Aanvullingen Voorlopig Ontwerp RHC 26 april 2024

In onderstaand overzicht zijn alle **groene punten** n.a.v. het overleg van 26 april afgerond. De overige punten hebben nog een vervolgactie.

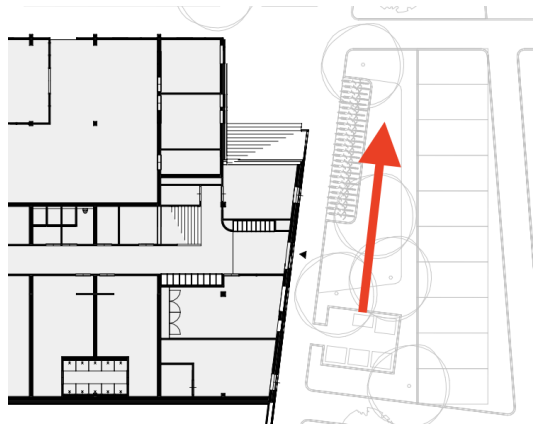
1.1.3. **Nieuw:** Verzamelplein voor hockey i.p.v. perk nabij trap - fietspad → **reactie 29/2:** Dit zal worden aangepast in het DO → **reactie 23/4:** Dit zal worden meegenomen in de uitwerking van het plan → **afspraak 26/4:** Dit wordt in het ontwerp aangepast.

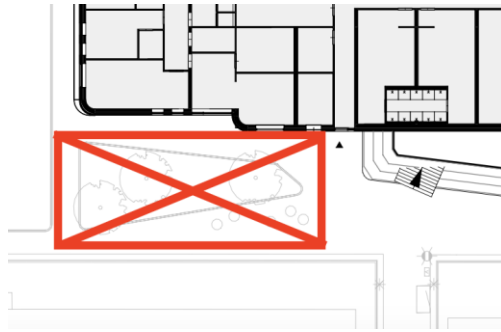
1.1.5. **Bestaand:** Aan noordwestkant gebouw voldoende ruimte voor ambulance richting pad tussen de velden. De ingetekende 2 meter is te weinig → **reactie 29/2:** Navraag Ambulance dienst Haaglanden, Ambulance moet goede opstelplaats hebben maar is niet verplicht om op het veld te komen. Wel met brancard goede toegang verlenen → **reactie 23/4:** Navraag Ambulance dienst Haaglanden, Ambulance moet goede opstelplaats hebben maar is niet verplicht om op het veld te komen. Wel met brancard goede toegang verlenen. En opvang op de locatie regelen, maar dat spreekt voor zich → **afpraak 26/4:** In het ontwerp wordt aan zijkant gebouw (Noord Oost zijde) 2 meter extra pad gecreëerd voor de ambulance.

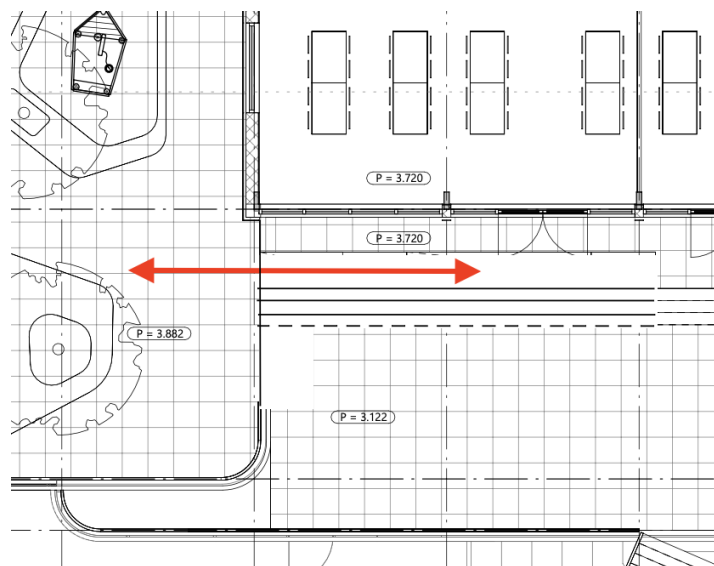
1.2.3.3. Vraag: Wat voor speeltoestellen met welke afmetingen er in de speeltuin komen te staan? → **reactie 29/2**: Marseille buiten heeft een voorstel gedaan voor de speeltoestellen die daar geplaatst kunnen worden in het plandoek. In het DO kan dit nader afgestemd worden met Partou en RHC. Hierbij zal het budget ook een rol spelen in de uiteindelijke wensen van de speeltoestellen. Momenteel is er gerekend met een dakconstructie die een hoge veranderlijke belasting kan verdragen → **23/4**: Marseille buiten heeft een voorstel gedaan voor de speeltoestellen die daar geplaatst kunnen worden in het planboek. In het DO wordt dit voorgelegd en besproken met Partou en RHC → **afspraken 26/4**: zie ook 1.2.3.1, een daktuin met een grasveld en met voorgestelde speeltoestellen is voor RHC akkoord.

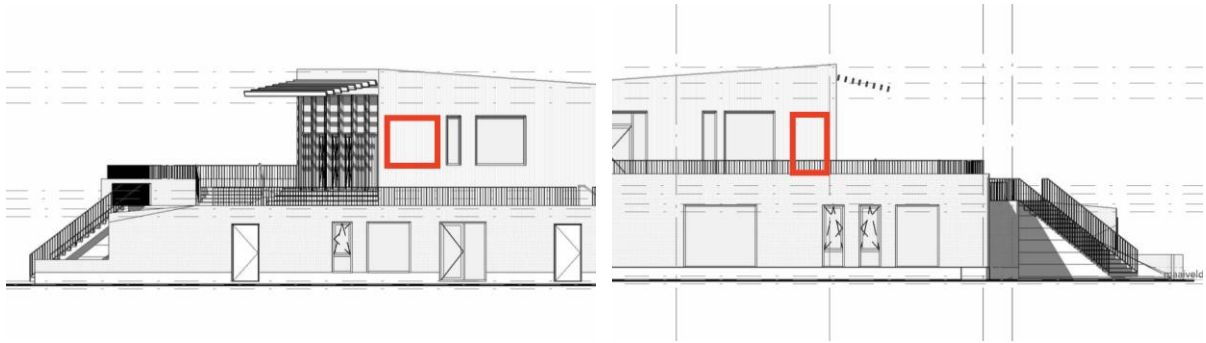
5.5.1. Luie trap.

5.5.2. Trap is breed genoeg zodat 2 personen met tas elkaar in tegengestelde richting gemakkelijk kunnen passeren.

5.5.3. Trap mag niet de sociëteitsruimte in steken m.a.w. beperkte impact op stramien BG-BH.
